Promotoria Estadual de Defesa do Patrimônio Cultural e Turístico

NOTA TÉCNICA Nº 65 / 2013

1. **Identificação do bem cultural:** Rua Matozinhos e Capela Nossa Senhora das Mercês.
2. **Município:** Itabirito
3. **Objetivo:** Verificação de ocorrência de danos ao patrimônio cultural e sugestões para sua proteção e/ou recuperação.
4. **Considerações preliminares:**

Figuras 07 a 10 – Imagens comparativas.

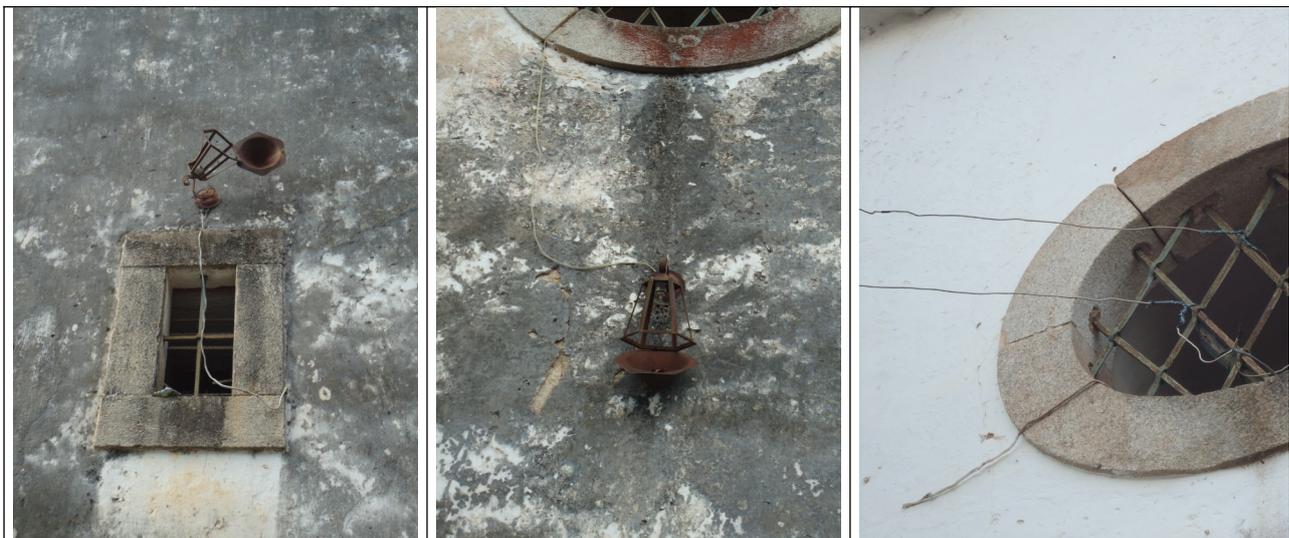
Na data da vistoria realizada em 22 de maio de 2013 verificou-se que as condições de conservação do imóvel são precárias. Há muito lixo e mato no terreno adjacente, as luminárias encontram-se quebradas, as alvenarias estão tomadas pelo mofo e a cobertura apresenta telhas bastante comprometidas e com crescimento de vegetação. Há descolamento de reboco e instalações elétricas precárias colocando em risco a edificação como um todo.

Comparando-se as imagens da vistoria de setembro de 2010 com as imagens atuais, verifica-se que não foi realizada nenhuma intervenção de conservação na edificação e que as patologias se agravaram.

Como medidas emergenciais, sugere-se:

- Revisão completa na cobertura do imóvel.
- Limpeza do adro e do terreno adjacente.
- Desligamento da energia elétrica do imóvel.
